## Tilsynsrapport

<b>Sagsnr.:</b>	EMN-2022-02836
<b>Tilsynsdato:</b>	05.07.2022
<b>Tilsynsførende</b>	Sofie Patricia Poulsen, Anni Lassen og Allan (praktikant)
<b>Vandværk</b>	Hvinningdal Vandværk Odinsvej 38 8600 Silkeborg
<b>Fremviser</b>	Karl-Ejner Dalsgaard Nielsen og Henrik Riemenschneider
<b>Jupiter id</b>	79983
<b>Vandforsyningens CVR/P-nr.</b>	31857899
<b>Sidste tilsyn</b>	28.08.2019 i forbindelse med Vandforsyningsplanen

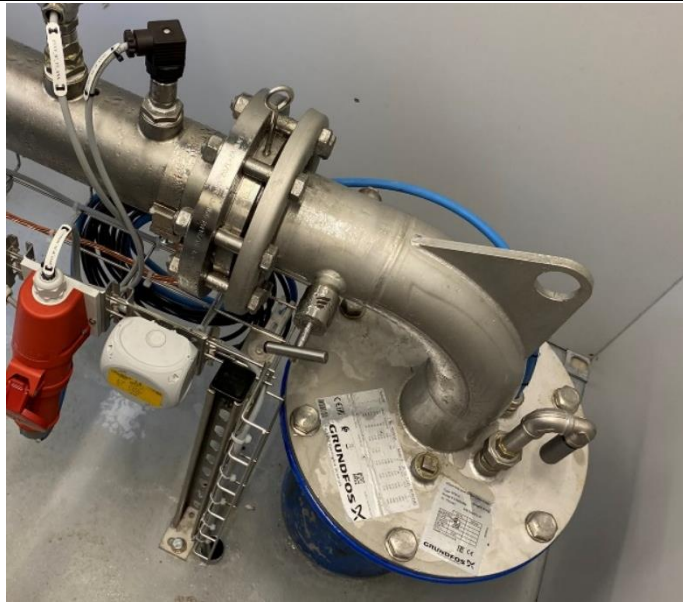
#### Bemærkninger:

Der er ikke DGU nr. på boringen.

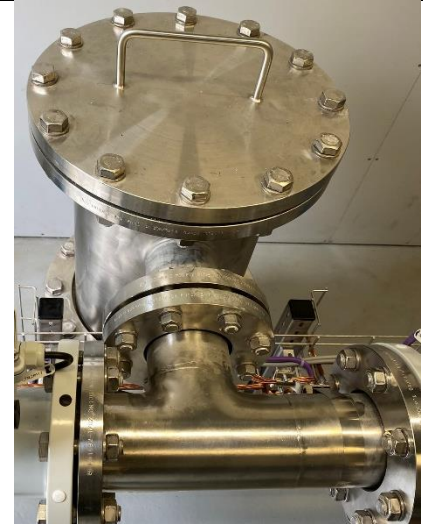
#### Bemærkninger:

Der ses kondens på boringen.

Der er endnu ikke opsat DGU nr. på boringen.
